Assunto: Impossibilidade de Reverter a Porta
Modelos: CRT 12B
Marca: Consul

Suporte Técnico e Treinamento
Multibrás S/A

Fig.01

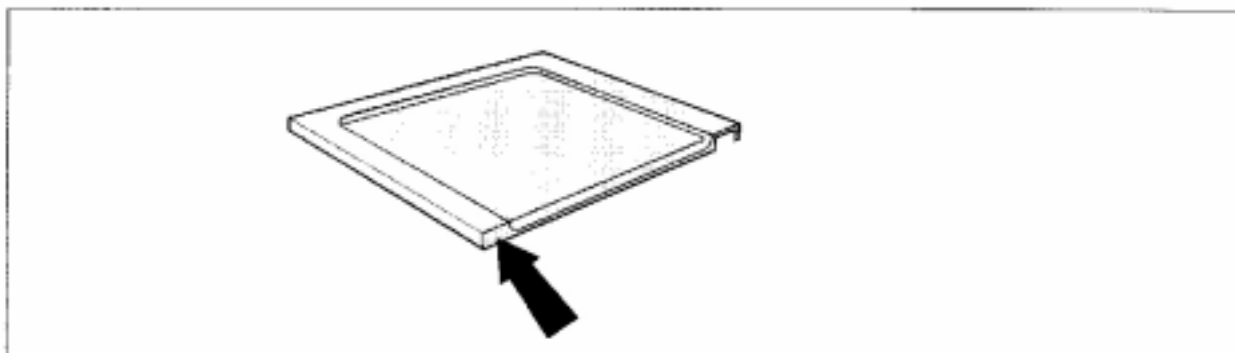
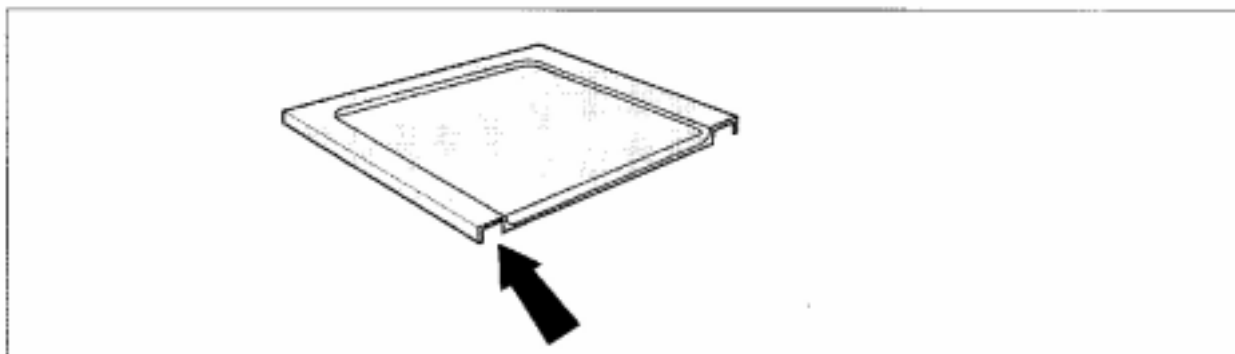
Entre os meses de Nov/97 e Fev/98, foram montados 18.270 Refrigeradores Compactos com o Console sem abertura na sua parte frontal esquerda (figura 01), estes Produtos estão entre as séries L7-548854 e B8-594497.

A falta desta abertura não permite a reversão da Porta.

Havendo necessidade de reverter a Porta para este modelo, deverá ser **SUBSTITUÍDO** o Console por outro que tenha abertura dos dois lados na parte frontal (figura 02).

Código	Descrição
00.4204.88.3	Tampo Tipo Bar Branco
